VYSVĚTLENÍ ZADÁVACÍ DOKUMENTACE 03

NÁZEV LITOMÝL - KOLIMÁČNÍ A ROZPTÝLOVÁ LAMPA		KRÁJA SVÍTIDEL	Investor: Město Litomyšl, Bratři Štroubých 1000, 570 20 Litomyšl	
ČÍSLO DOKUMENTU: KOL-DSP-SO 01.3-001-00R Technická zpráva		OBJEKT: SO 01.3	DATA: 01.03.2015	
ČÍSLO	SCHEMA VÝROBKU	POPIS VÝROBKU		ROZMĚR
V01		KULATÉ ZÁRUMSTNÉ SVÍTIDLO PRO VENKOVNÍ INSTALACI DO ZEMĚ VÝŽIVKOVACÍ ÚHEL: 30° PRŮCHODNOST: 30000 MOŽNOST NAKLONĚNÍ: +1-15° STATICKÁ ZATÍŽITELNOST: 2000 KG OPTICKÝ SYSTÉM: - NÁPĚJECÍ ŽRDKO: ON/OFF Hmotnost: 2KG PŘESLUVNOST VĚSTAVNÝ BOX SVĚTELNÝ ŽRDKO: LED CELKOVÝ PRŮŘEZ: 78 mm SVĚTELNÝ TOK ŽRDKO: 965 LM TEPLOTA CHROMATICHNOST: 3000 K ŽIVOTNOST LUMINOVA: 50 000 HOD. STUPĚN KRYTÍ: IP67 MECHANICKÁ ODOLNOST: 9000 J PROVOZNÍ TEPLOTA: -30°C/+25°C MATERIÁLOVÁ: - TĚLO SVÍTIDLA: FLAKOVÉ LITÝ HLINÍK NÁKRES: NEKRESLENÝ KARTÁČ DIFUZOR: TVRZENÉ SKLO		Ø161x100 mm
V02		LED FLEXIBILNÍ PÁSEK NA AL PROFILU DÉLITELNOST PÁSKU: PO 50MM MAX. DÉLKA NÁPĚJENÁ Z JEDNÉ STRANY 7,2M BAREVNÉ POCÁNÍ RA = 90 OPTICKÝ SYSTÉM: - NÁPĚJECÍ ŽRDKO: ON/OFF Hmotnost: - KG PŘESLUVNOST VĚSTAVNÝ BOX SVĚTELNÝ ŽRDKO: LED CELKOVÝ PRŮŘEZ: 4,2 MM SVĚTELNÝ TOK ŽRDKO: 485 LM TEPLOTA CHROMATICHNOST: 3000 K ŽIVOTNOST LUMINOVA: 50 000 H

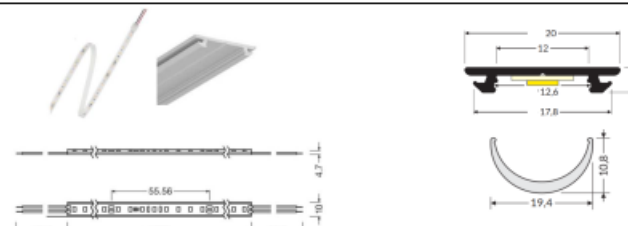
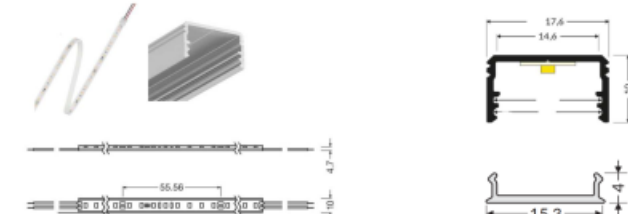
VV se odkazuje na specifikaci svítidel v PD, ale v PD je stejný popis jako ve VV. Nejsou svítidla a led profily specifikovány např. ve výpisu architektonických prvků případně ještě někde jinde?

Svítidla jsou specifikovány v části SO 01.3 Elektroinstalace silnoproud, přesněji v technické zprávě KOL-DSP-SO 01.3-001-00R Technická zpráva a kniha svítidel.pdf strana 7-8. viz. příloha.

NÁZEV LITOMÝL - KOLIMÁČNÍ A ROZPTÝLOVÁ LAMPA		KRÁJA SVÍTIDEL	Investor: Město Litomyšl, Bratři Štroubých 1000, 570 20 Litomyšl	
ČÍSLO DOKUMENTU: KOL-DSP-SO 01.3-001-00R Technická zpráva		OBJEKT: SO 01.3	DATA: 01.03.2015	
ČÍSLO	SCHEMA VÝROBKU	POPIS VÝROBKU		ROZMĚR
V03		LED FLEXIBILNÍ PÁSEK NA AL PROFILU DÉLITELNOST PÁSKU: PO 50MM MAX. DÉLKA NÁPĚJENÁ Z JEDNÉ STRANY 7,2M BAREVNÉ POCÁNÍ RA = 90 OPTICKÝ SYSTÉM: - NÁPĚJECÍ ŽRDKO: ON/OFF Hmotnost: - KG PŘESLUVNOST VĚSTAVNÝ BOX SVĚTELNÝ ŽRDKO: LED CELKOVÝ PRŮŘEZ: 4,2 MM SVĚTELNÝ TOK ŽRDKO: 485 LM TEPLOTA CHROMATICHNOST: 3000 K ŽIVOTNOST LUMINOVA: 50 000 HOD. STUPĚN KRYTÍ: IP67 MECHANICKÁ ODOLNOST: 9000 J PROVOZNÍ TEPLOTA: -30°C/+25°C MATERIÁLOVÁ: - TĚLO SVÍTIDLA: AL PROFIL ELOX DIFUZOR: OPAL		VIZ NÁKRES, DÉLKA DLE PROJEKTU
V04		LED FLEXIBILNÍ PÁSEK NA AL PROFILU DÉLITELNOST PÁSKU: PO 50MM MAX. DÉLKA NÁPĚJENÁ Z JEDNÉ STRANY 7,2M BAREVNÉ POCÁNÍ RA = 90 OPTICKÝ SYSTÉM: - NÁPĚJECÍ ŽRDKO: ON/OFF Hmotnost: - KG PŘESLUVNOST VĚSTAVNÝ BOX SVĚTELNÝ ŽRDKO: LED CELKOVÝ PRŮŘEZ: 4,2 MM SVĚTELNÝ TOK ŽRDKO: 485 LM TEPLOTA CHROMATICHNOST: 3000 K ŽIVOTNOST LUMINOVA: 50 000 HOD. STUPĚN KRYTÍ: IP67 MECHANICKÁ ODOLNOST: 9000 J PROVOZNÍ TEPLOTA: -30°C/+25°C MATERIÁLOVÁ: - TĚLO SVÍTIDLA: AL PROFIL ELOX DIFUZOR: OPAL		VIZ NÁKRES, DÉLKA DLE PROJEKTU
